Commission économique pour l'Europe**Comité des transports intérieurs****Groupe de travail des problèmes douaniers
intéressant les transports****134^e session**

**Convention douanière relative au transport international de marchandises
sous le couvert de carnets TIR (Convention TIR de 1975):****Révision de la Convention – Propositions d'amendements à la Convention:
véhicules à bâches coulissantes****Véhicules et conteneurs à bâches coulissantes****Note du secrétariat****I. Introduction**

Croquis No 9.4

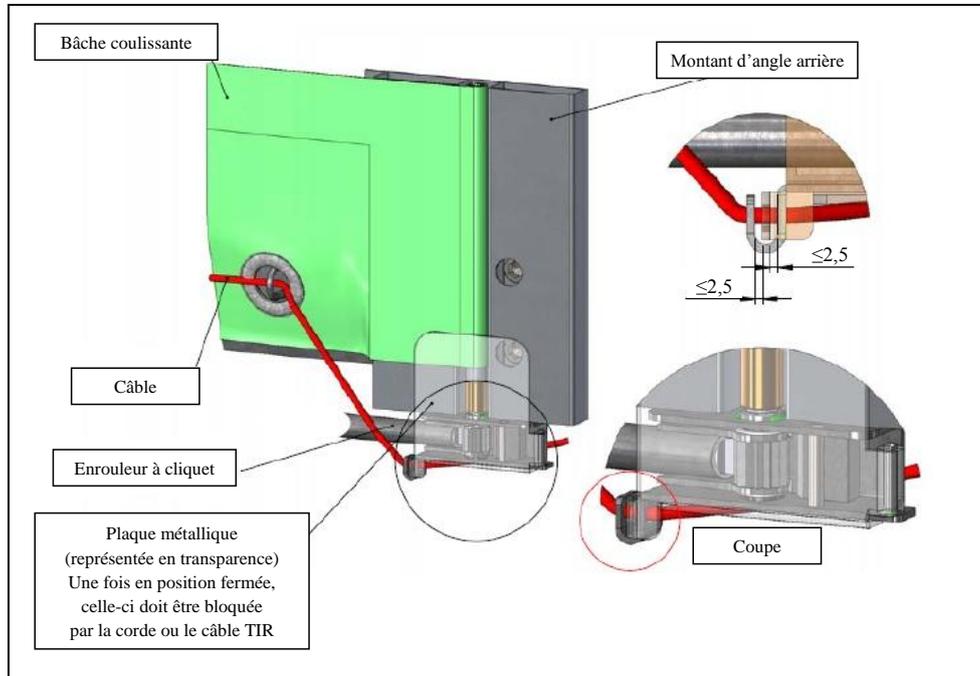
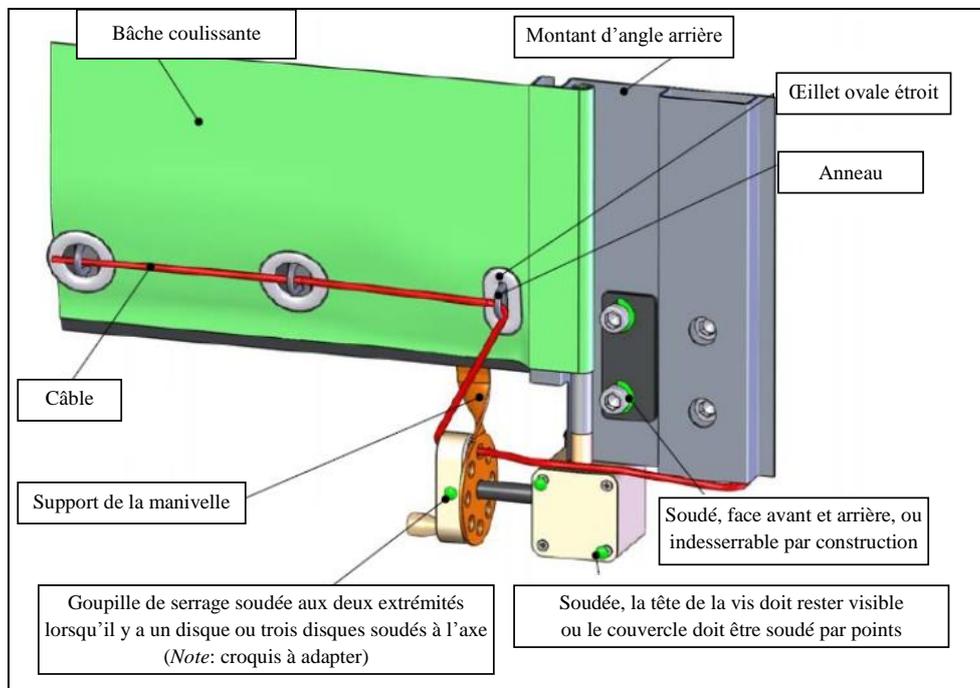
6. Modifier le croquis No 9 comme suit:

Pour tendre la bâche coulissante horizontalement, on utilise un enrouleur à cliquet (habituellement à l'arrière du véhicule). Le présent croquis donne deux exemples a) et b) de la manière de verrouiller l'enrouleur à cliquet ou le tendeur à réducteur.

a) Verrouillage de l'enrouleur à cliquet**b) Verrouillage du tendeur à réducteur**

Croquis No 9.5

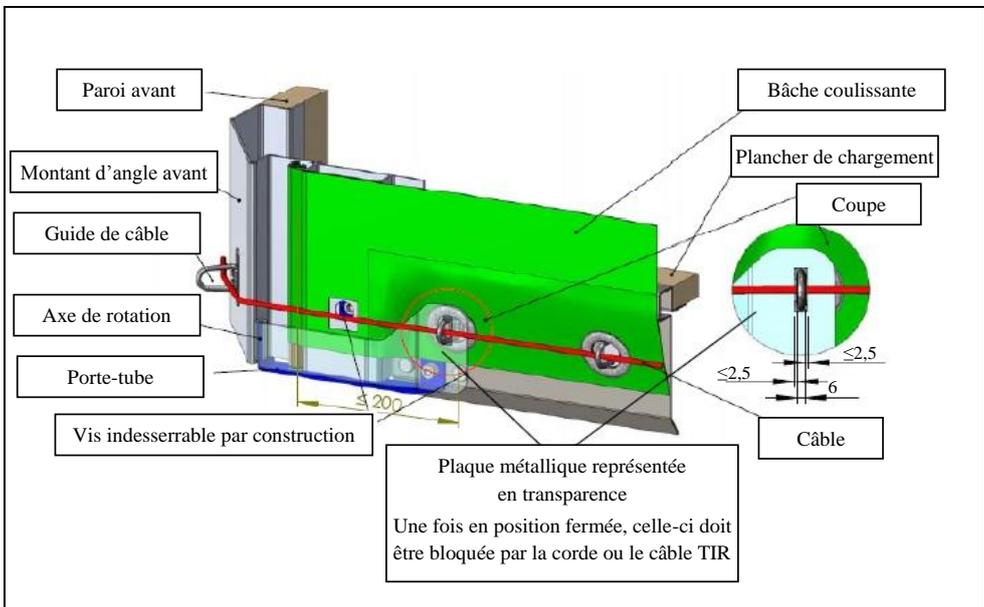
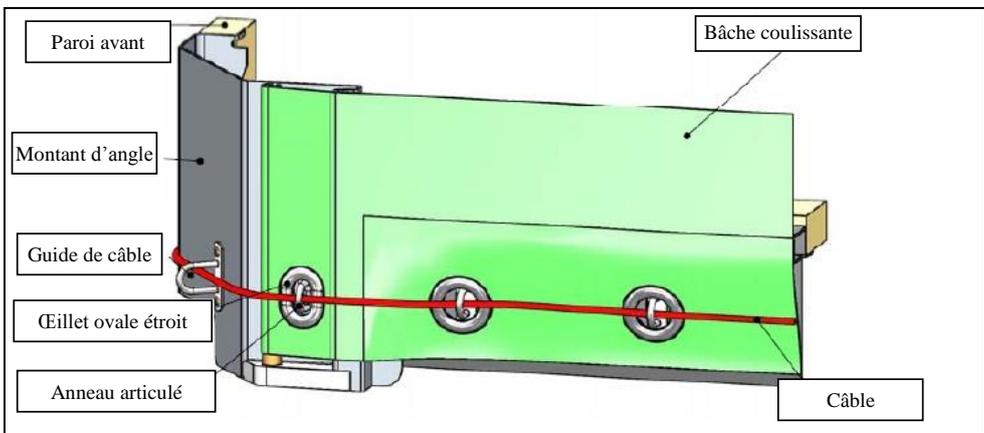
Pour fixer la bâche de l'autre côté (habituellement à l'avant du véhicule), on peut utiliser les systèmes suivants a)/b).

a) Plaque métallique

b) Œillet ovale étroit, système antilevage pour le tube de tension

Croquis No 10

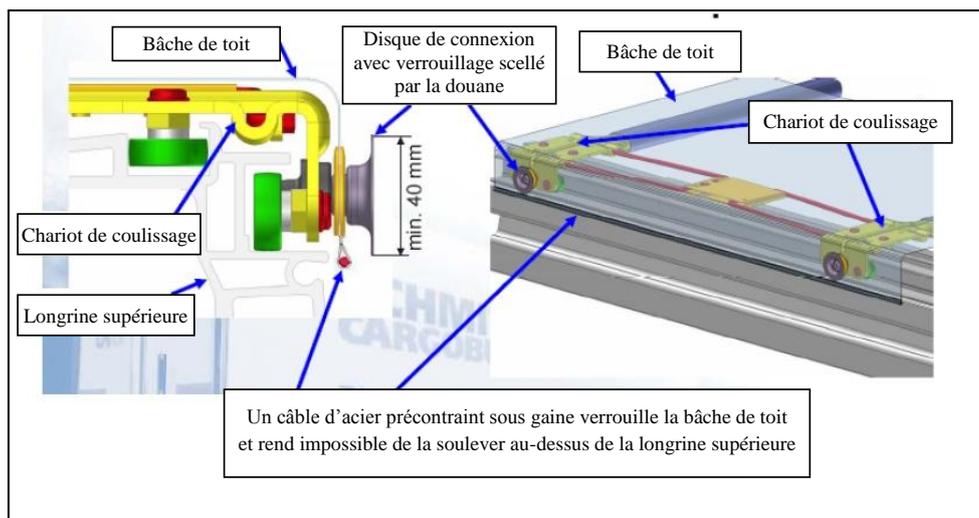
7. Après le croquis No 9, ajouter un nouveau croquis No 10:

Ce croquis illustre un exemple de véhicule ainsi que certains points importants décrits à l'article 5 de l'annexe 2.

La sécurité douanière de la bâche de toit est garantie si un câble en acier précontraint sous gaine est fixé à l'avant et à l'arrière du véhicule. La force de traction ainsi que le disque de connexion sur chaque chariot de coulissage empêche de soulever le câble et sa gaine au-dessus de la longrine supérieure.

Croquis No 9.4

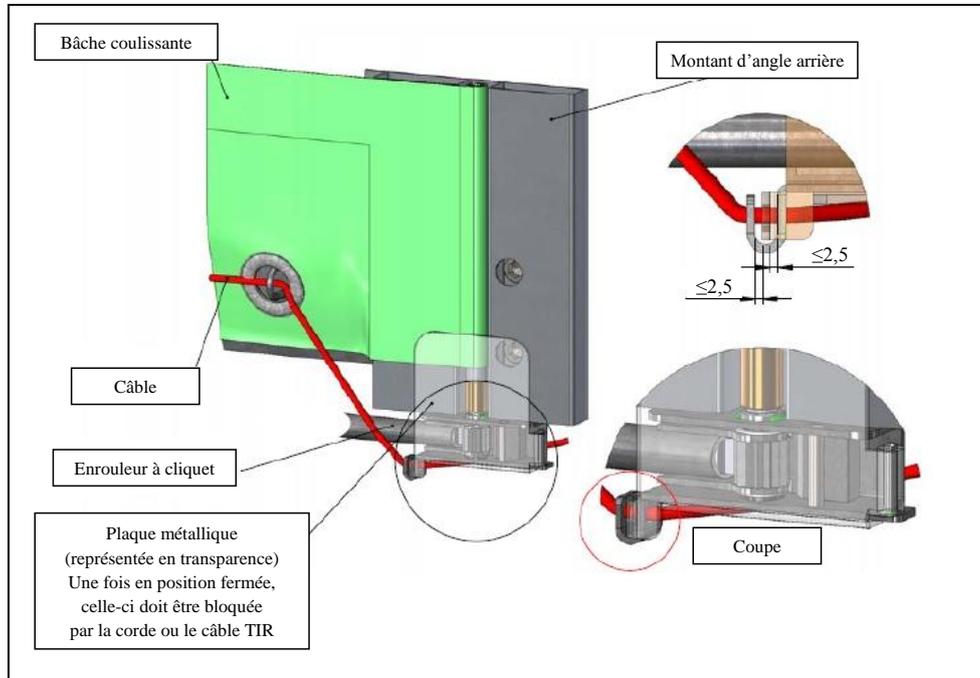
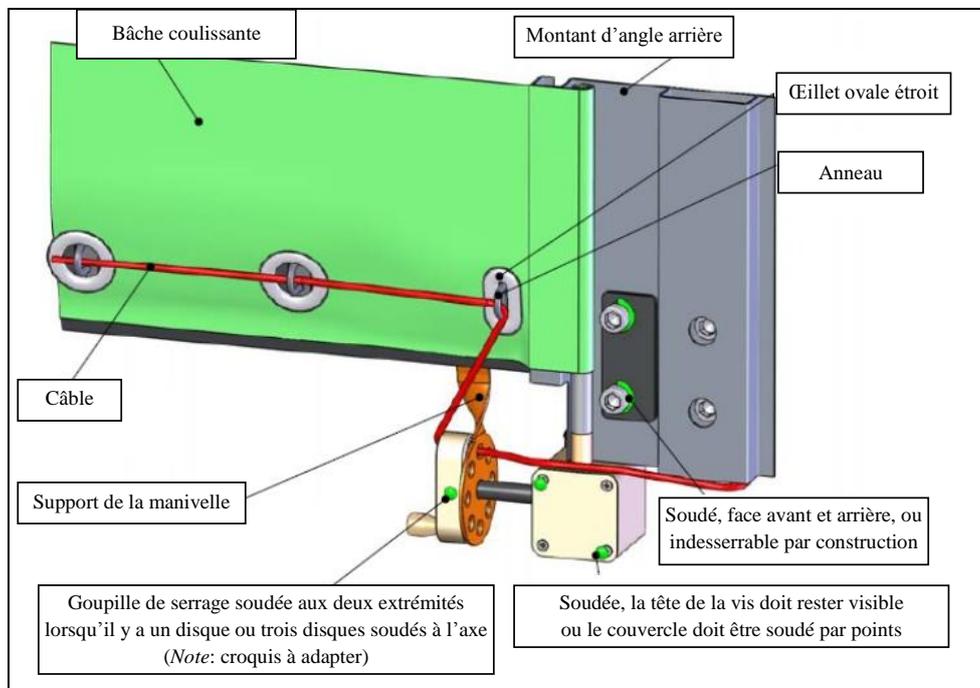
11. Modifier le croquis No 9 de la première partie de l'annexe 7

Pour tendre la bâche coulissante horizontalement, on utilise un enrouleur à cliquet (habituellement à l'arrière du véhicule). Le présent croquis donne deux exemples a) et b) de la manière de verrouiller l'enrouleur à cliquet ou le tendeur à réducteur.

a) Verrouillage de l'enrouleur à cliquet

b) Verrouillage du tendeur à réducteur

Croquis No 9.5

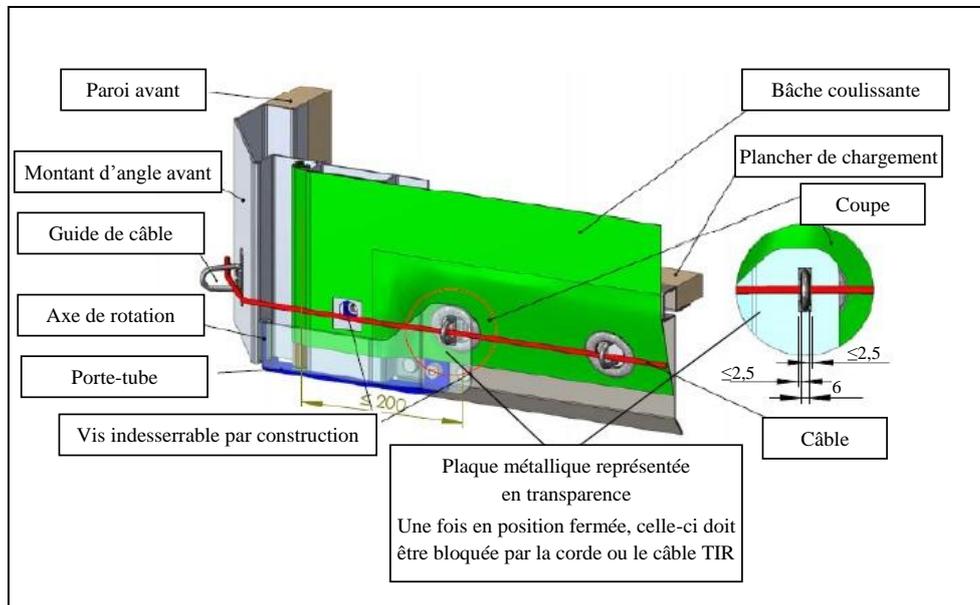
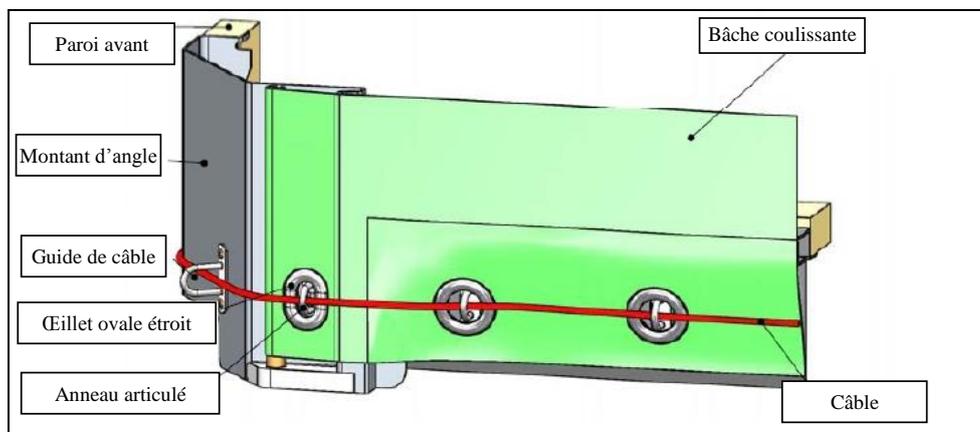
Pour fixer la bâche de l'autre côté (habituellement à l'avant du véhicule) on peut utiliser les systèmes suivants a)/b).

a) Plaque métallique**b) Œillet ovale étroit, système antilevage pour le tube de tension**

Croquis No 10

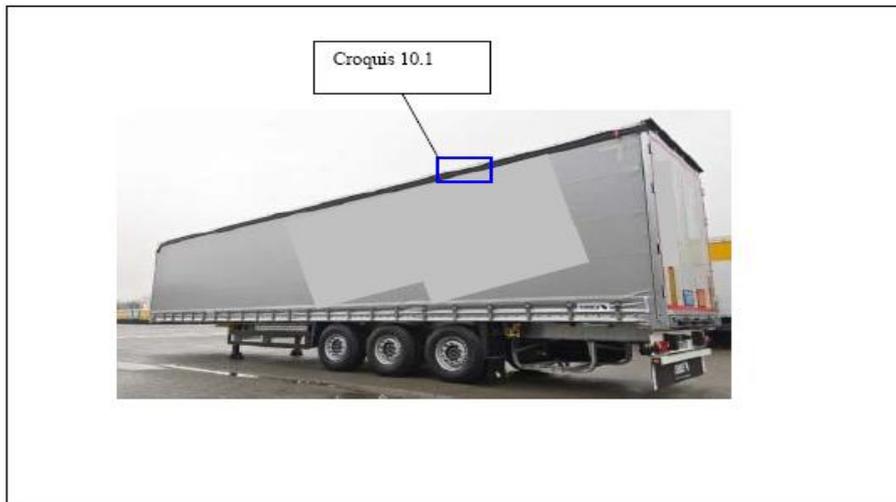
12. Après le croquis No 9, ajouter un nouveau croquis No 10:

Ce croquis illustre un exemple de conteneur ainsi que certains points importants décrits à l'article 6 de la première partie de l'annexe 7.

Croquis No 10.1

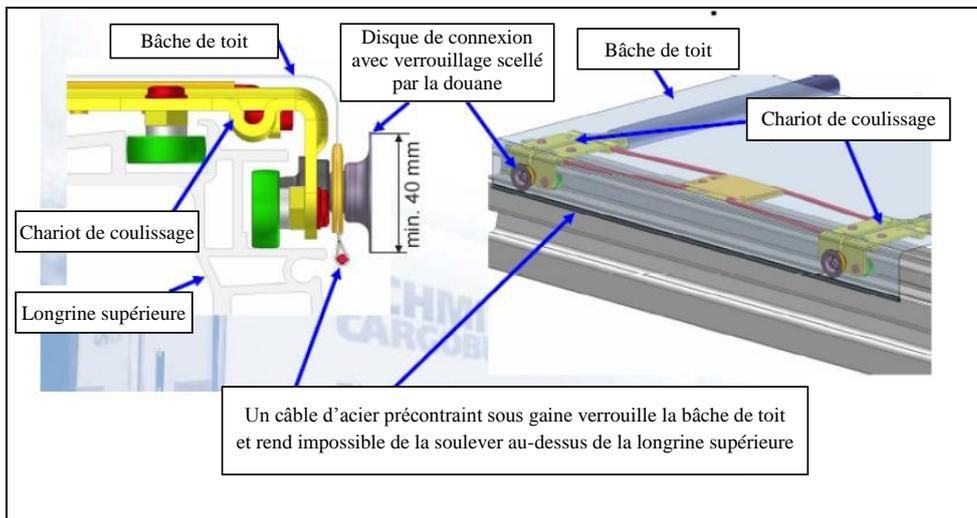
La sécurité douanière de la bâche de toit est garantie si un câble en acier précontraint sous gaine est fixé à l'avant et à l'arrière du véhicule. La force de traction ainsi que le disque de connexion sur chaque chariot de coulissage empêche de soulever le câble et sa gaine au-dessus de la longrine supérieure.
